第三章

申請變更內容及理由

3.1 變更內容對照表

圖 3.1-2 本次變更新增項目位置圖

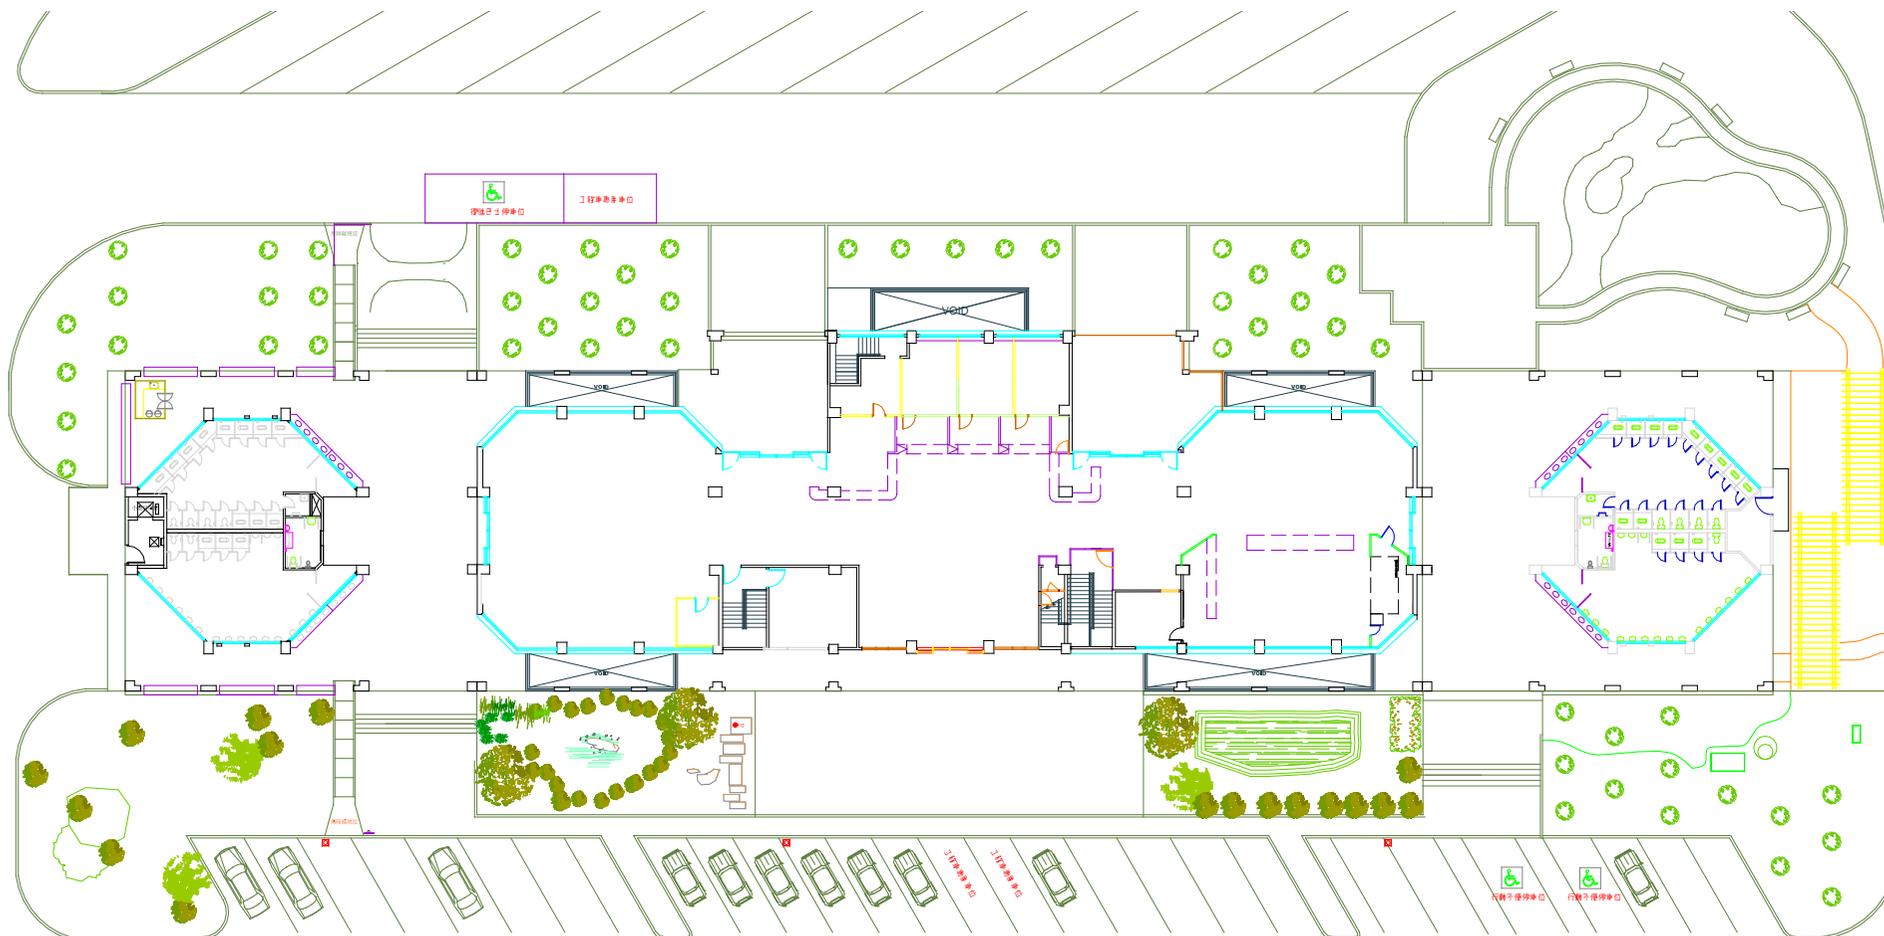
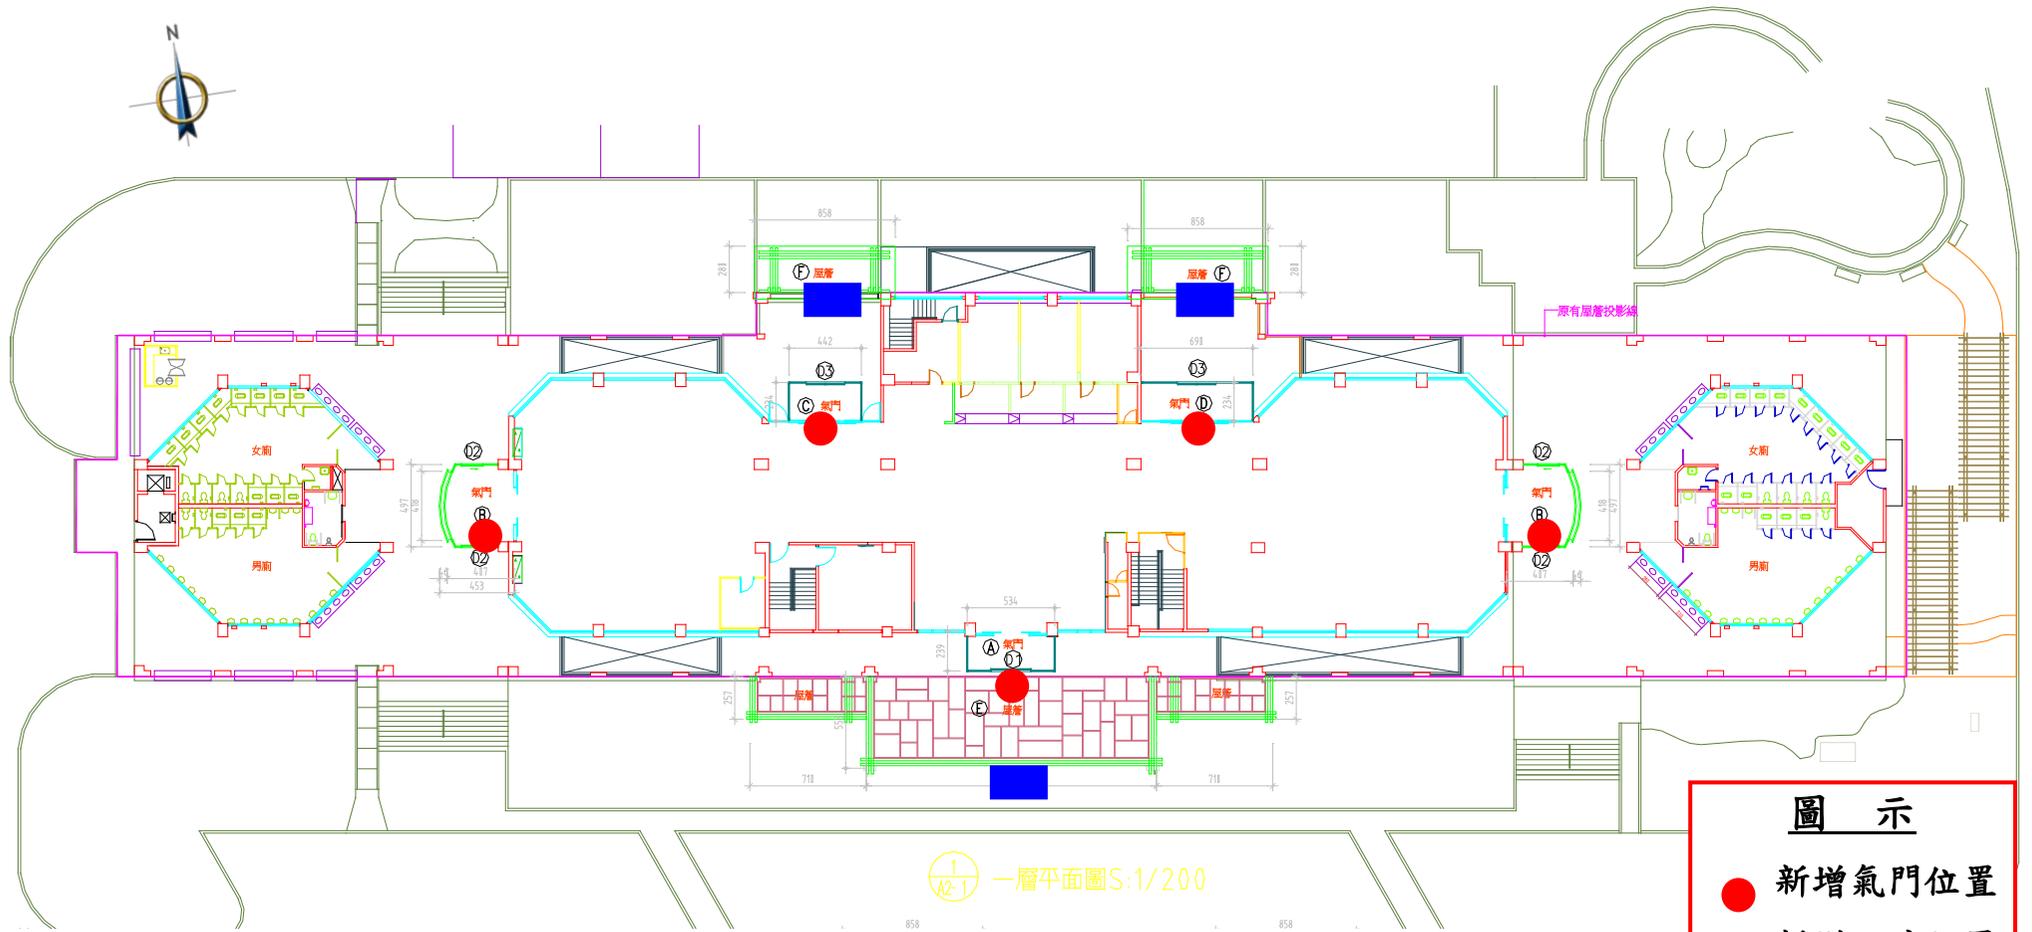
本次為本計畫辦理第二次變更內容對照表，申請變更項目包括服務區之建物面積變更，以及建物項目變更（增設氣門與造型雨遮）等項目，彙整如表 3.1-1。詳細變更內容說明如后。變更前後平面配置圖請詳圖 3.1-1 與 3.1-2 所示。

項目		原核准內容	申請變更內容	變更說明
服務區 面積 變更	1 樓	1252.26 m ²	1333.81 m ²	本次新增氣門約增加 81.55 m ² 之樓地板面積（約 2.7%）。
	2 樓	290.39 m ²	未變更	
	B1	1512.49 m ²	未變更	
	合計	3055.14 m ²	3136.69 m ²	
建築面積		1965.66 m ²	2121.88 m ²	本次新增雨遮約增加 156.22 m ² 之建築面積（約 7.9%）
建蔽率		11.83%	12.53%	只增加雨遮，建蔽率增加 0.70%
服務區 建物 變更 項目	增設氣門	無	於服務區建物增設 5 處氣門，各氣門增設位置詳圖 3.1-2，本項變更增加 81.55 m ² 之樓地板面積。	為避免蚊蠅從室外飛入，故增設氣門。
	增設造型雨遮	無	於服務區出入口增設 3 處造型雨遮，本項變更增加 156.22 m ² 之樓地板面積。	淘汰舊有之雨遮，改用較為美觀之造型雨遮。

圖 3.2-2 本次變更後石碇服務區與衛戍營舍平面配置圖

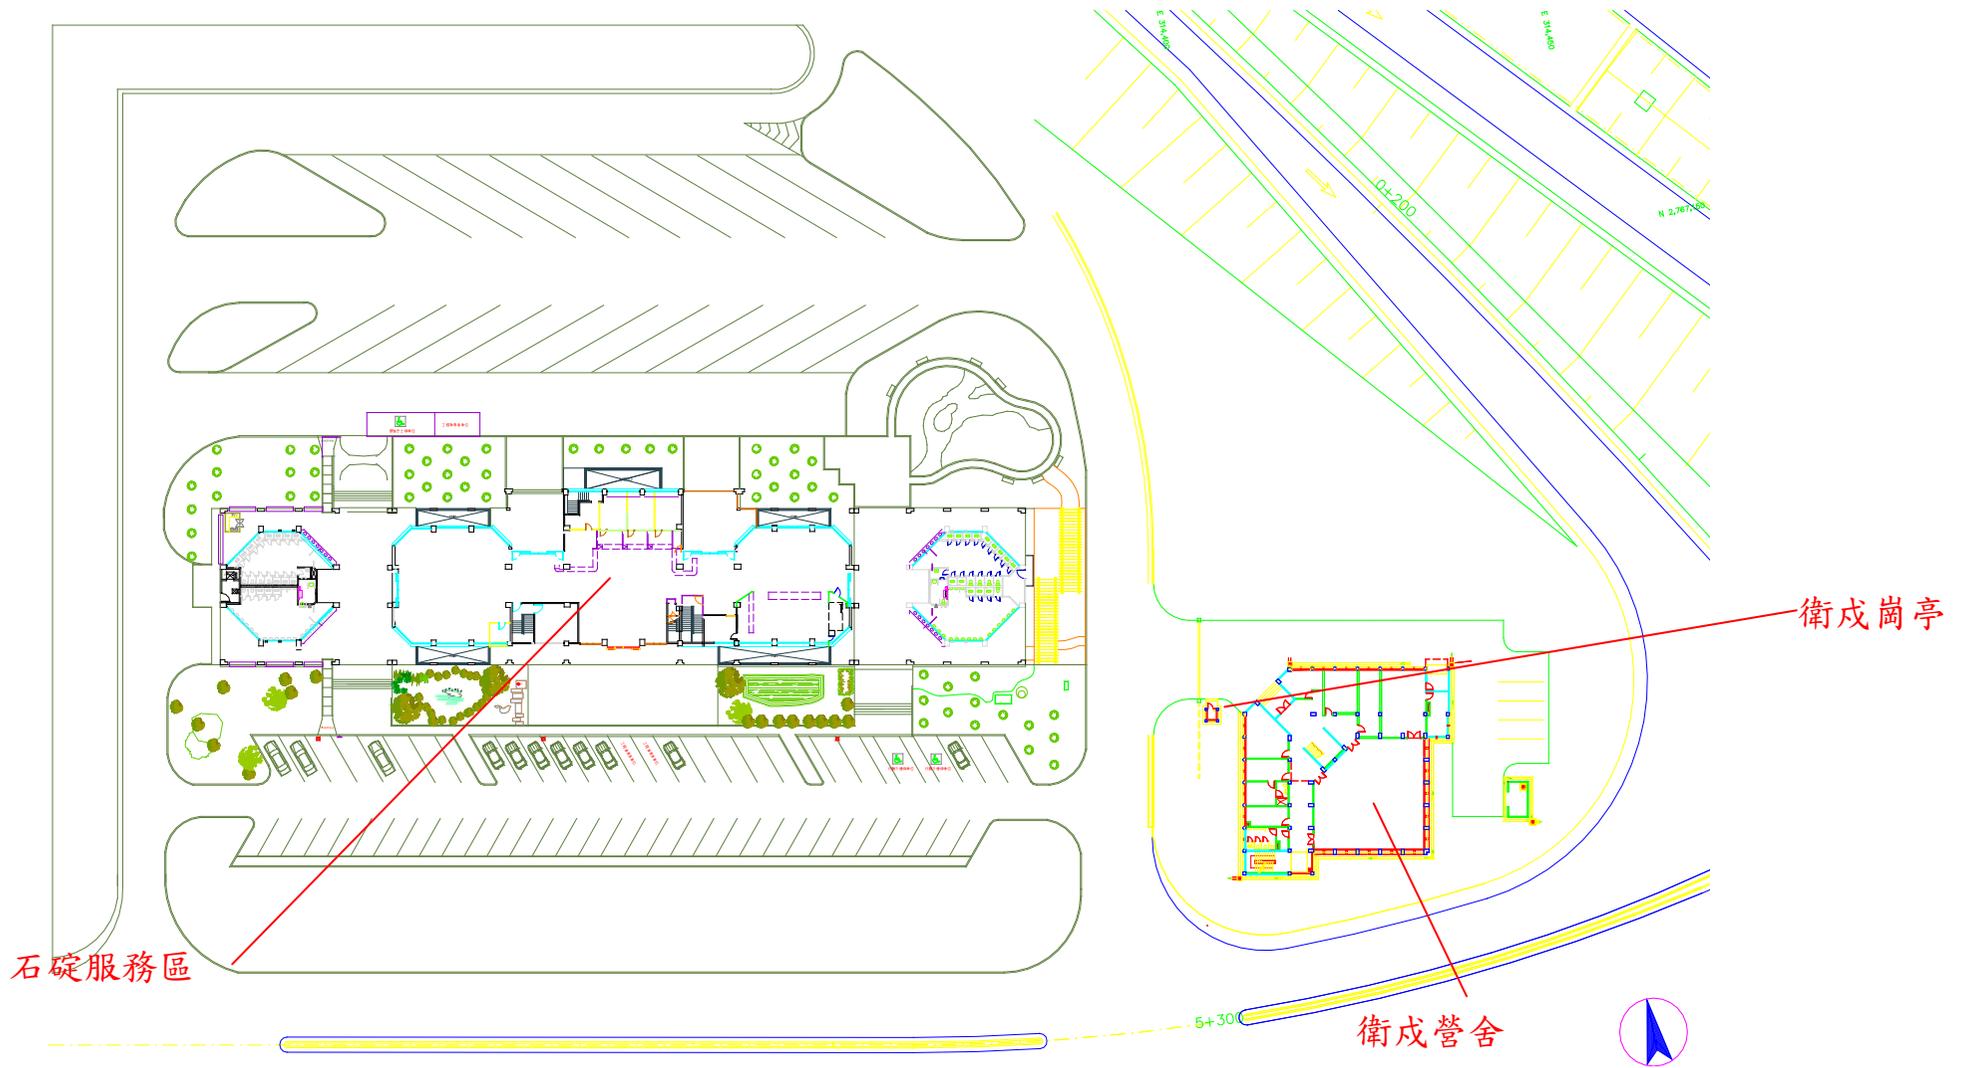
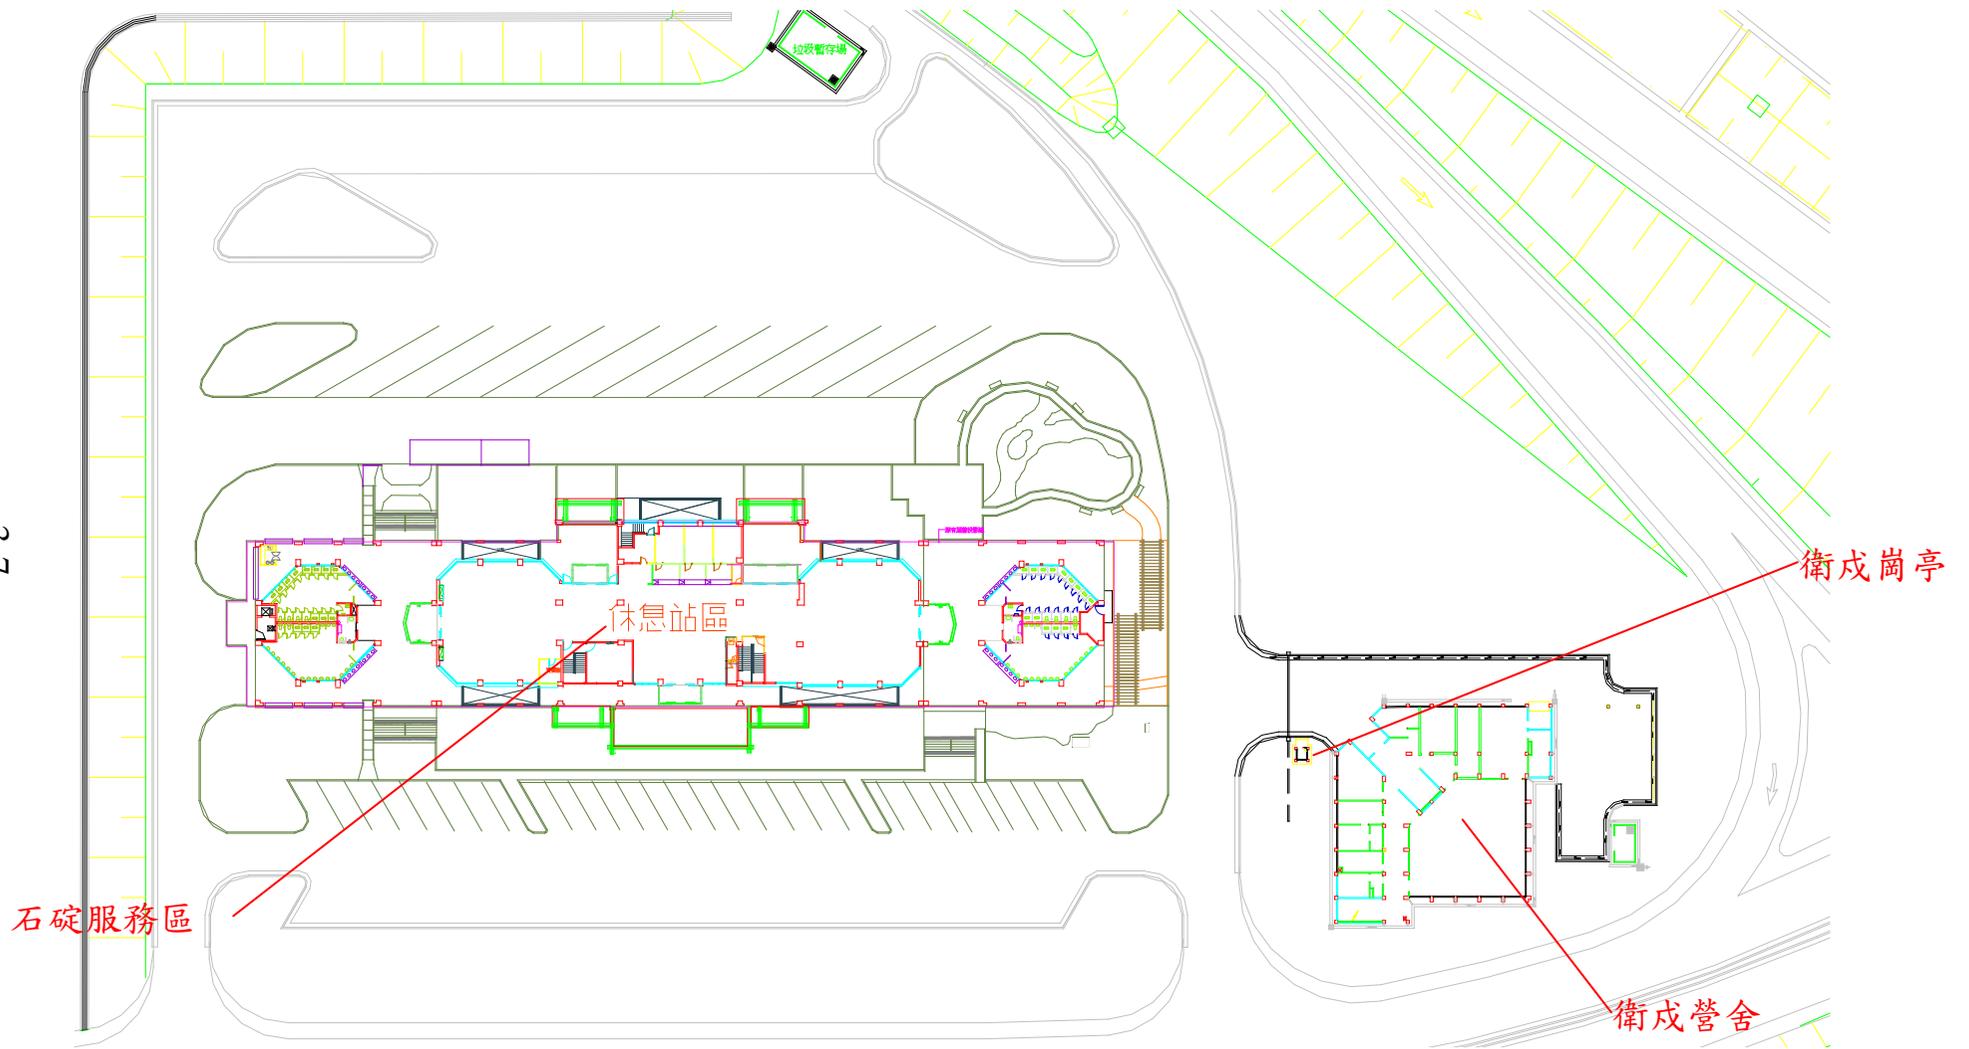
服務區建築面積為 1965.66 m²，總樓地板面積為 3055.14 m²，本次變更主要項目為出入口大門外推以及新增之造型雨遮，致增加服務區之面積，建築面積增加 156.22 m²，變更為 2121.88 m²，而樓地板面積增加 81.55 m²，變更為 3136.69 m²。本次變更樓地板面積僅變更服務區之建物樓地板面積，計畫區內其他建物並無調整變更，且增加幅度小於 10%，有關本計畫區變更樓地板面積對照表詳表 3.2-1，變更前後石碇服務區與衛戍營舍平面配置圖請詳圖 3.2-1 與圖 3.2-2。

圖 3.2-3 本次變更兩側氣門設計圖

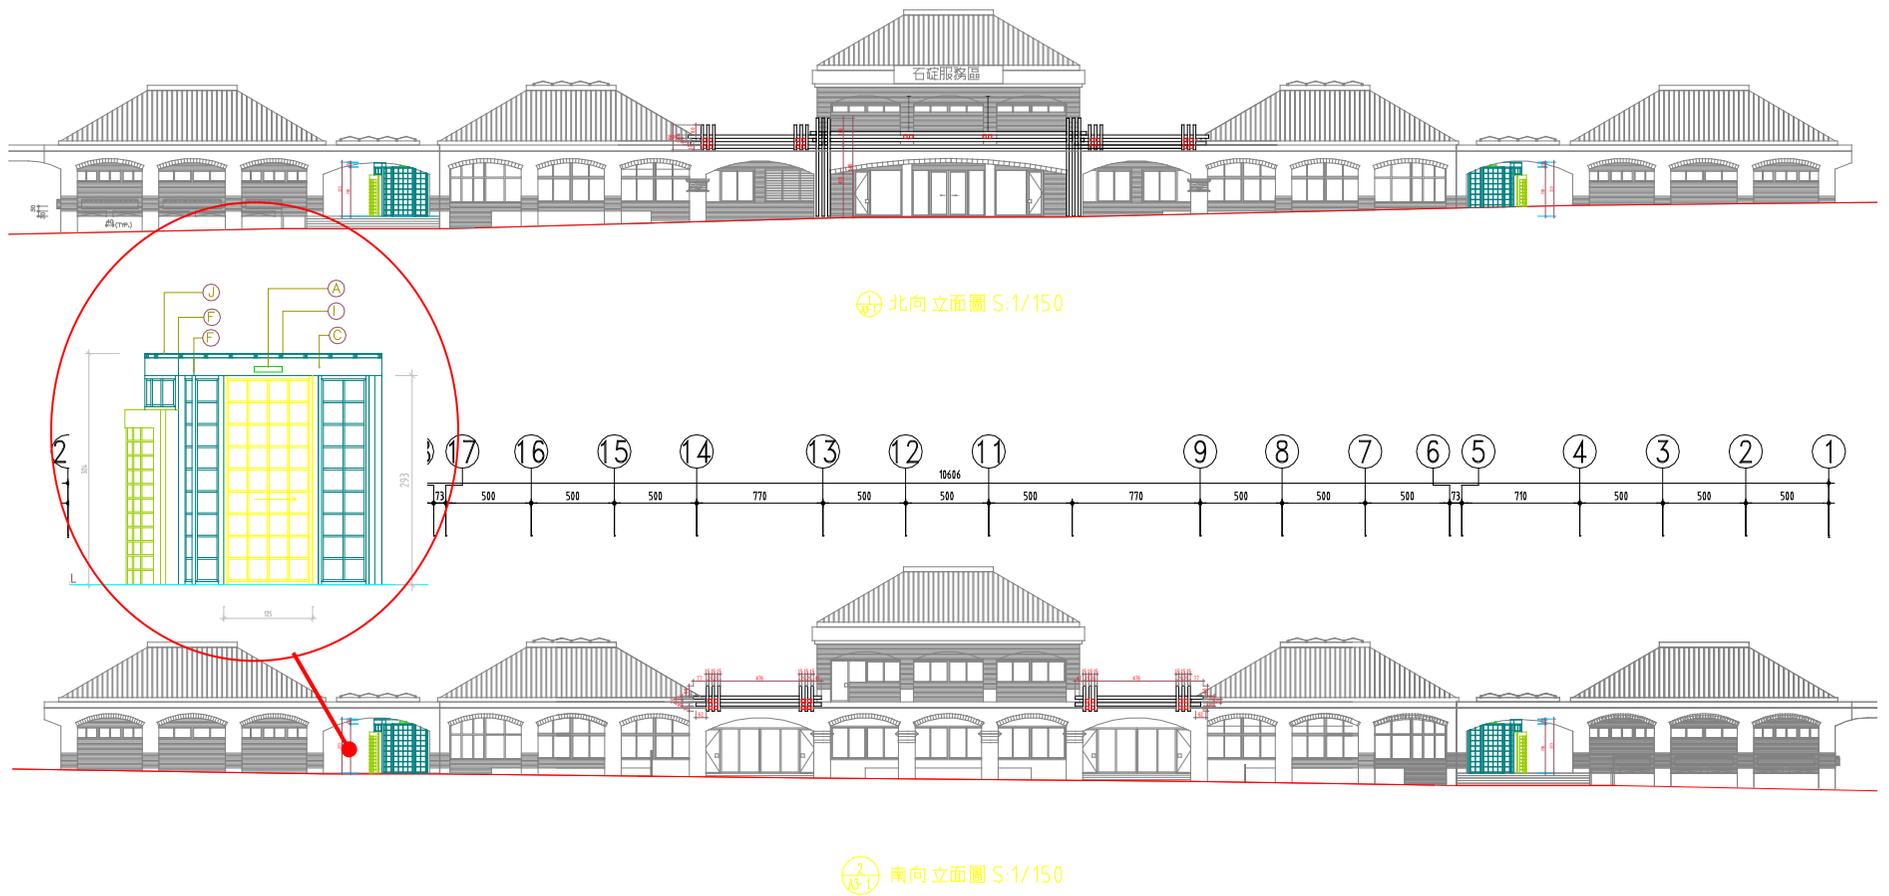
為避免蚊蠅、灰塵由室外飛入，規劃於服務區出入口共 5 處增設氣門，共增加 81.55 m² 之樓地板面積；氣門分別設置於左右兩側各一處，增建面積為 42.3 m²；後門外推後增加尺寸分別為 10.34 m²(4.42 m×2.34 m)與 16.15 m² (6.90 m×2.34 m)；前門外推增加 12.76 m² (5.34 m×2.39 m)，一併計入修建物之樓地板面積。變更後之兩側氣門設計詳圖 3.2-3。

圖 3.2-4 本次變更大門與雨遮設計圖

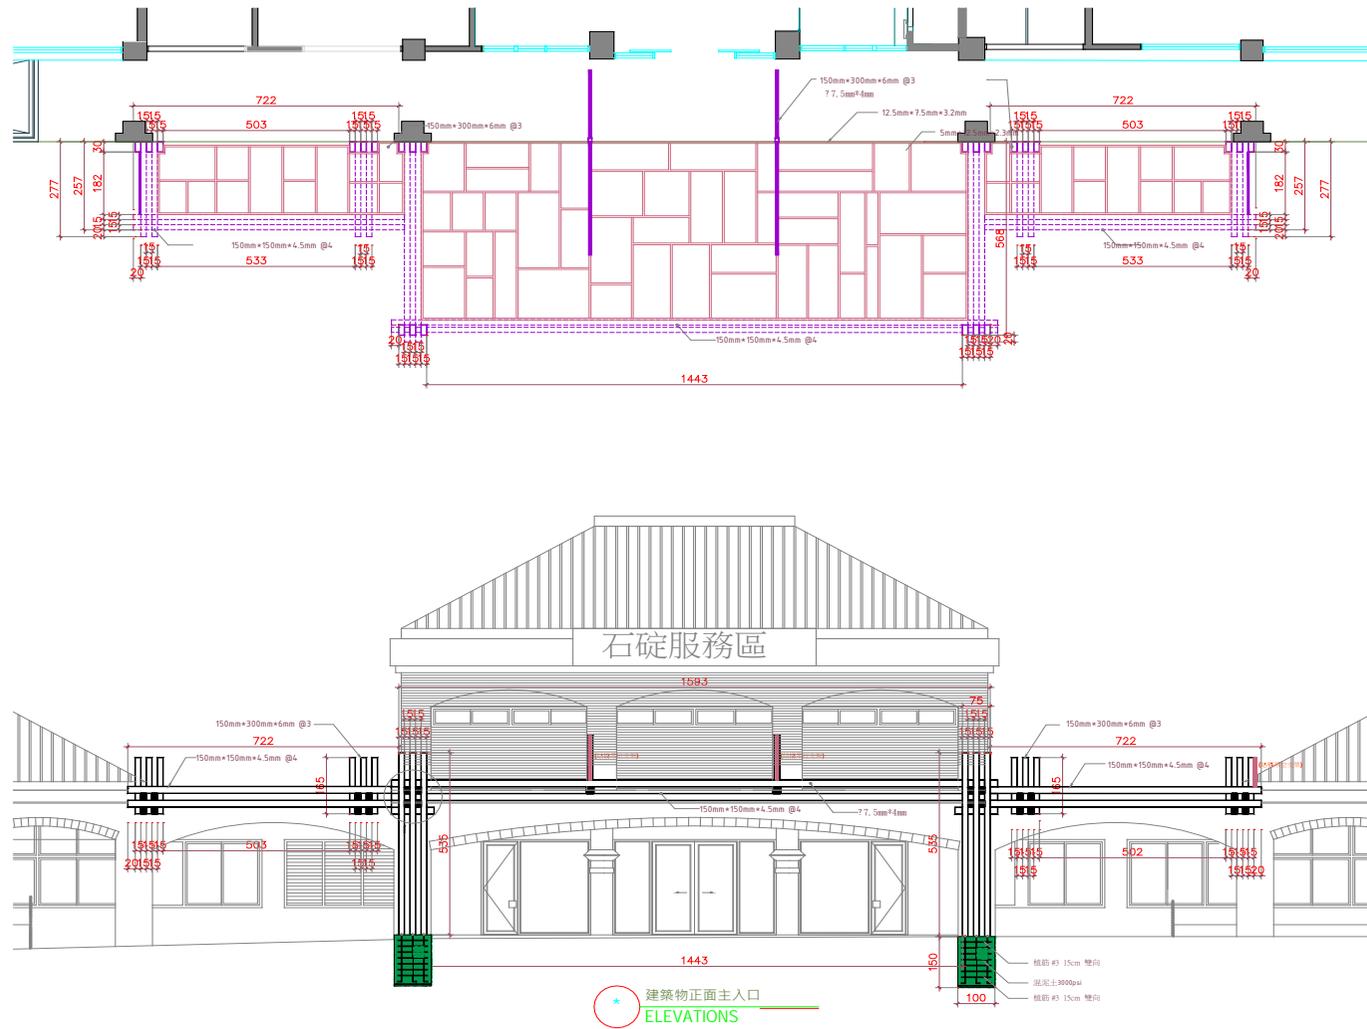
考量服務區整體外觀，重新設計大門造型，淘汰舊有 3 處雨遮，改採較為美觀之造型雨遮；由於外推面積超過 2 公尺，三處雨遮所增加之面積為 156.22 m²，一併計入服務區之建物面積中。變更後之大門與雨遮設計詳圖 3.2-4 與圖 3.2-5。另本次新增之雨遮及氣門，都由工廠先行焊接完成再運至現場組裝，因此只有舊雨遮拆除之廢棄物，屆時將由施工單位回收，再委託合格廠商處理；至於噪音之影響，因吊掛雨遮時僅使用吊車，且施工日程短，因此，噪音量應可符合噪音管制標準。
